STN	Systém nabíjania elektrických vozidiel vodivým prepojením. Časť 23: Nabíjacie stanice na jednosmerný prúd pre elektrické vozidlá. Oprava AC	STN EN 61851-23/AC 34 1590
------------	--	--

**EN 61851-23:2014/AC:2016-
06**

**Electric vehicle conductive charging system - Part 23: DC
electric vehicle charging station
(IEC 61851-23:2014/COR1:2016)**

CORRIGENDUM 1

Figure 105

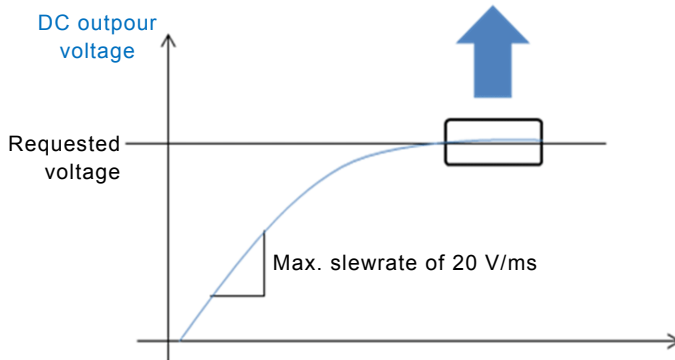
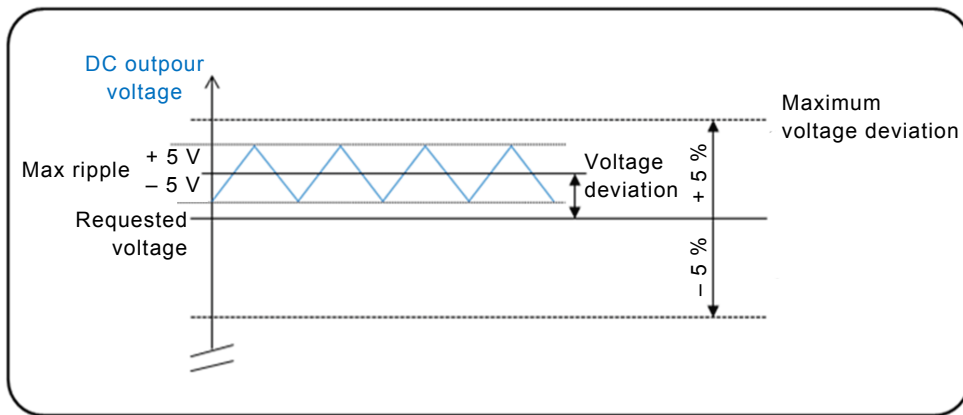
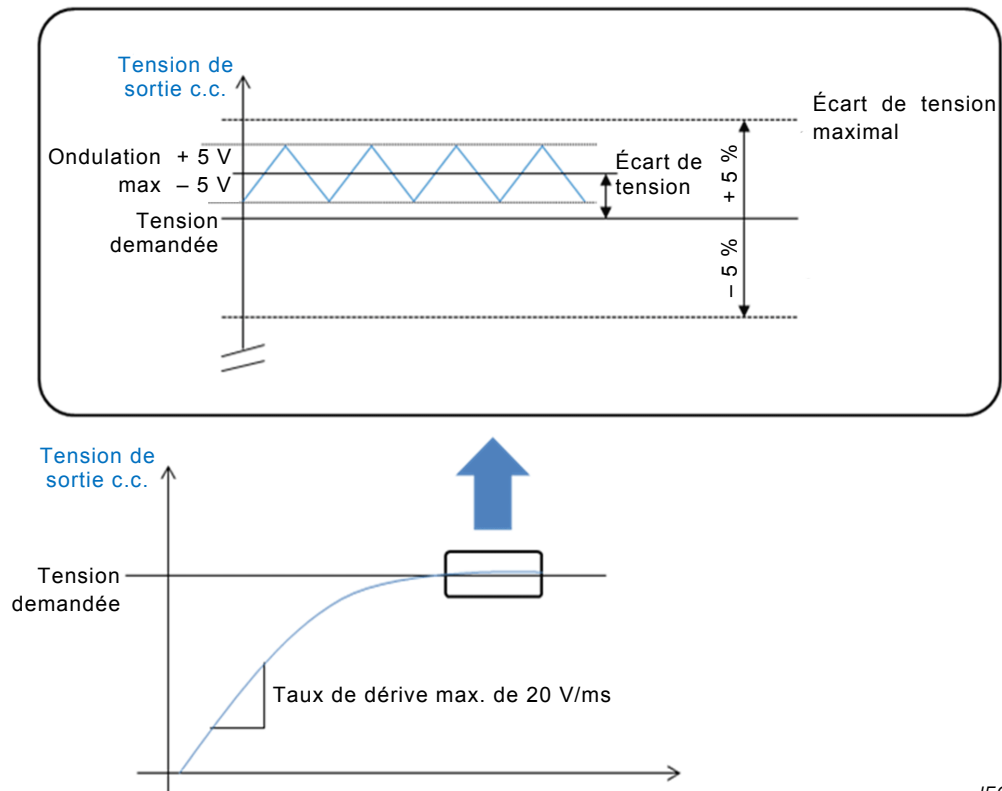
Replace "8 V" by "5 V", and "10 %" by "5 %", as follows:

Figure AA.2

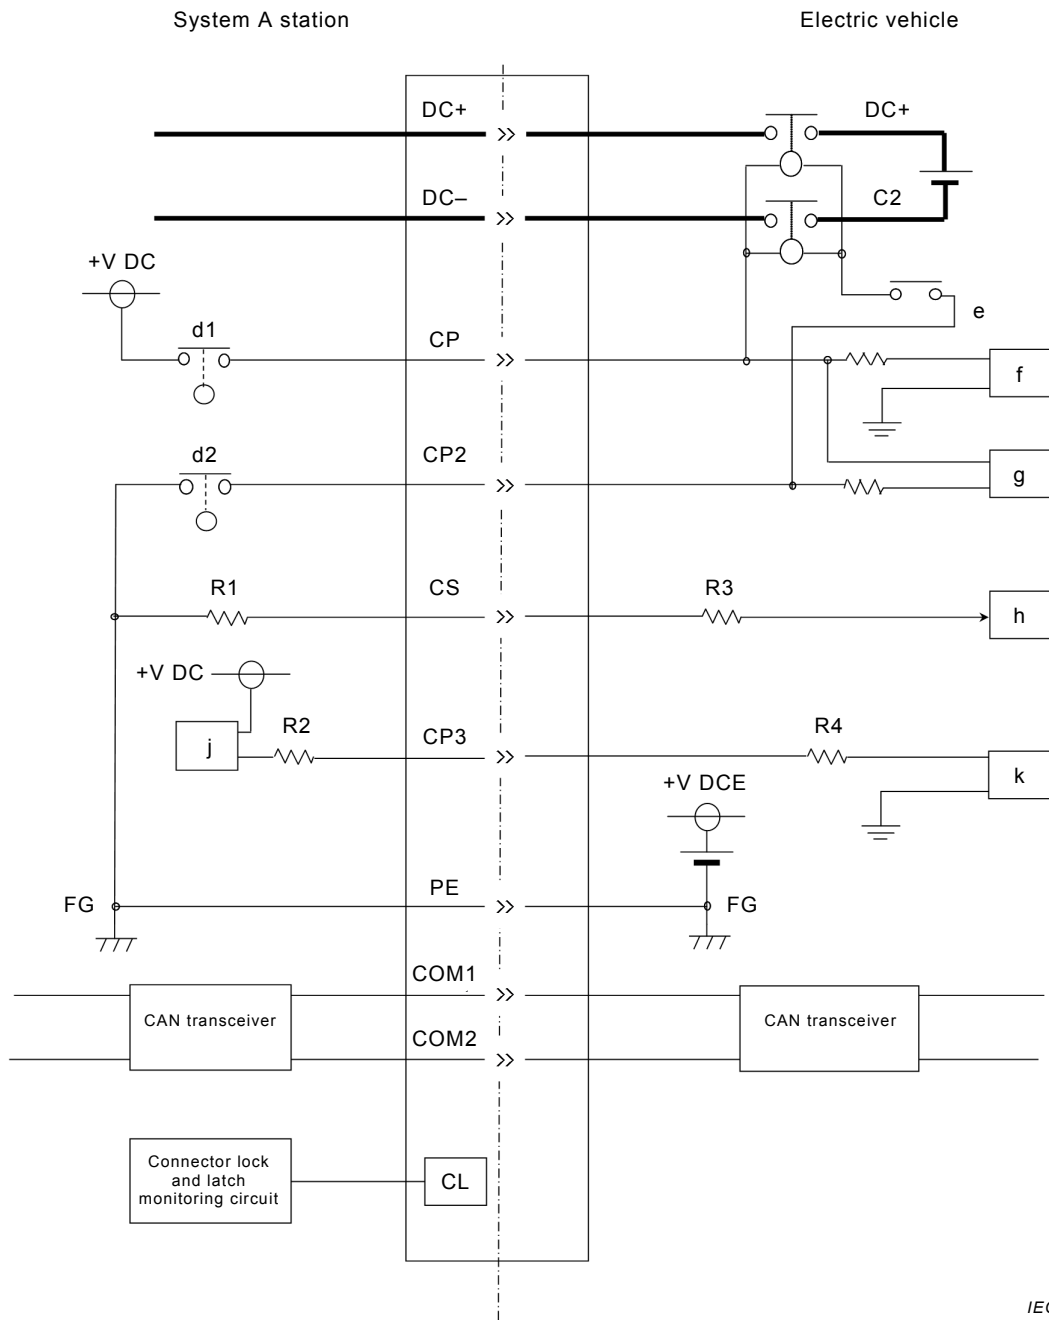
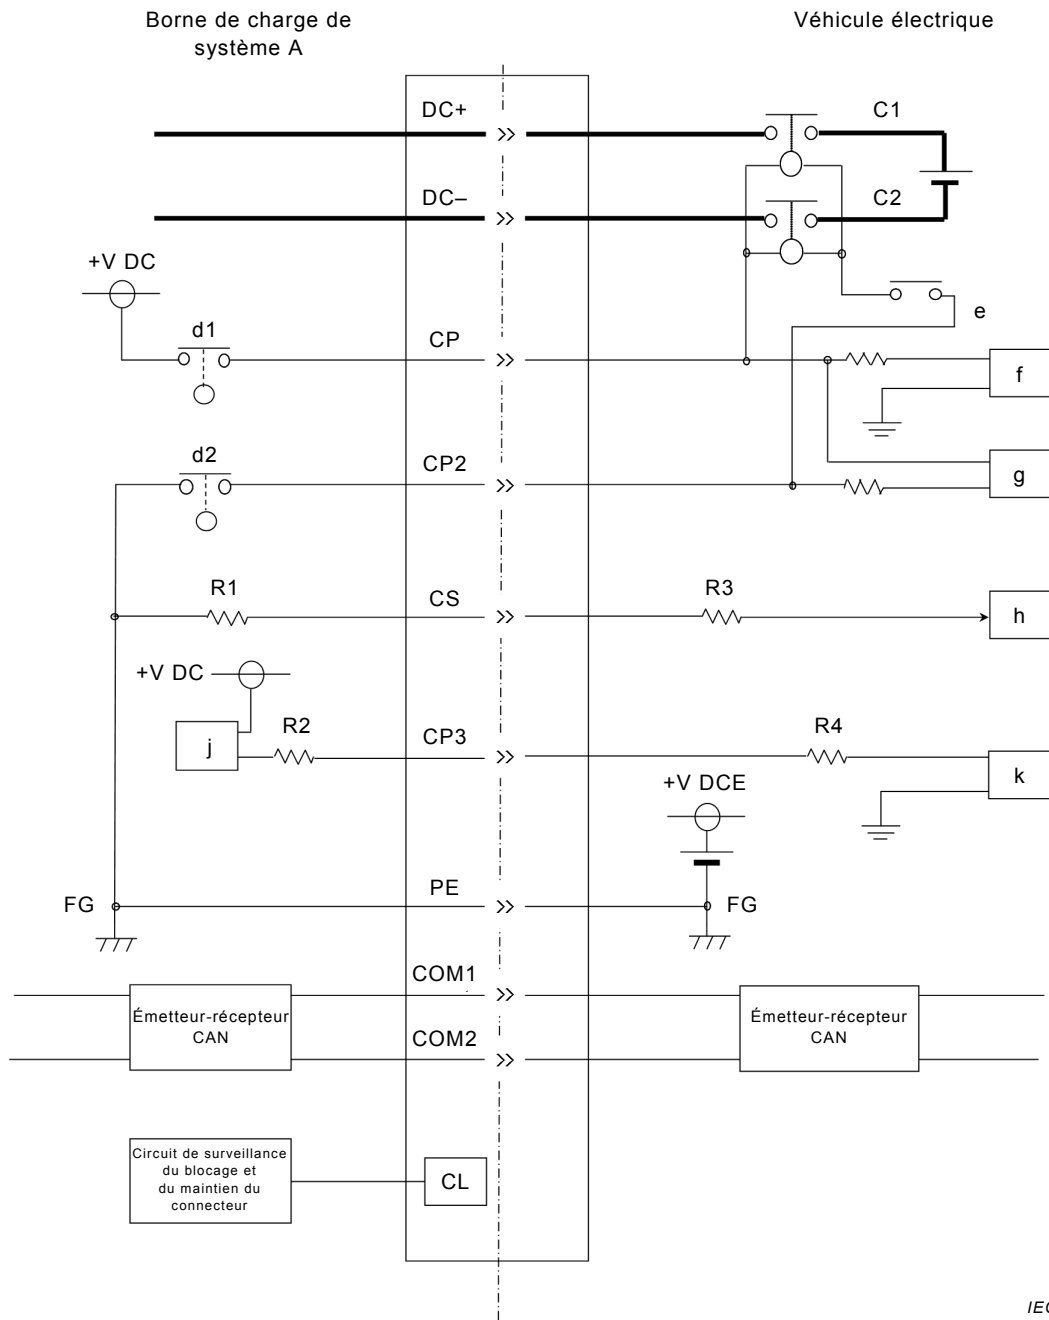
Replace, in the "Electrical vehicle" part, "+V DC" by "+V DCE", as follows:
